Vår dato: 17.12.2014  
Vår ref.: 201307373-5  
Arkiv: 611  
Deres dato:  
Deres ref.:

## Kabling av ca. 200 meter 66 kV ledning inn til Mauranger transformatorstasjon.

Figur 1: Situasjonsplan Mauranger transformatorstasjon. Jordkabel er vist som sort stiplede strek.

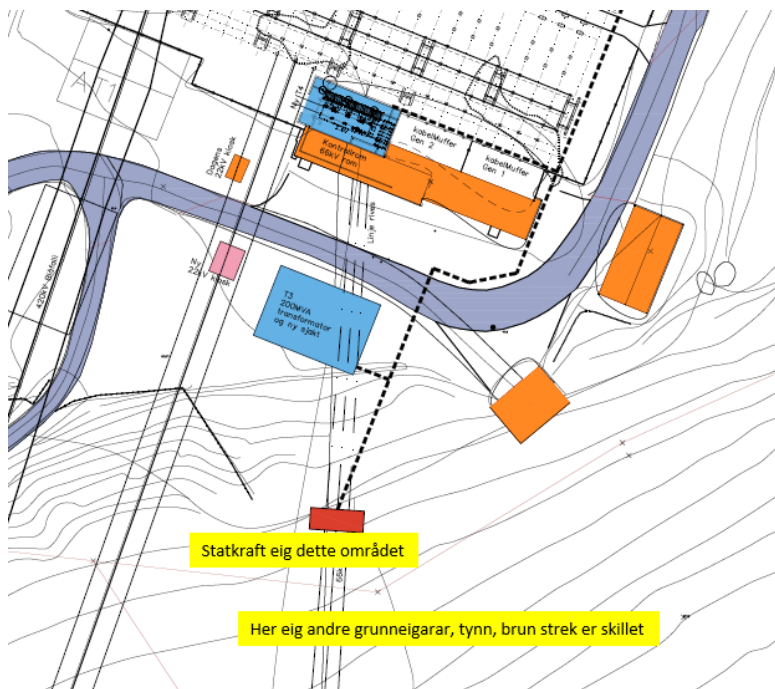
Statnett planlegger å rive eksisterende 66 kV luftledning inn til Mauranger transformatorstasjon og å erstatte denne med en ny ca. 200 meter lang 66 kV jordkabel. Statnett planlegger å legge kabelen fra endemast på eksisterende 66 kV kraftledning og frem til nytt 132 kV anlegg i stasjonen. Årsaken til omleggingen er for å kunne frigjøre areal til bygging av ny transformatorsjakt.

NVE mener at omleggingen til kabel ikke kan gjøres innenfor gjeldende anleggskonsesjon og at det må fattes et vedtak etter energiloven. NVE mener tiltaket er nødvendig for å kunne bygge ny transformatorsjakt som tidligere konsesjongitt på en hensiktsmessig måte. Tiltaket vil ikke berøre andre grunneiere enn Statkraft og vil etter NVEs vurdering ikke berøre allmenne interesser.

NVE gir derfor Statnett konsesjon for bygging av ny ca. 200 meter 66 kV jordkabel inn til Mauranger transformatorstasjon som skissert i figur 1 og riving av tilsvarende strekning med luftledning. Det skrives ikke en egen anleggskonsesjon for dette.
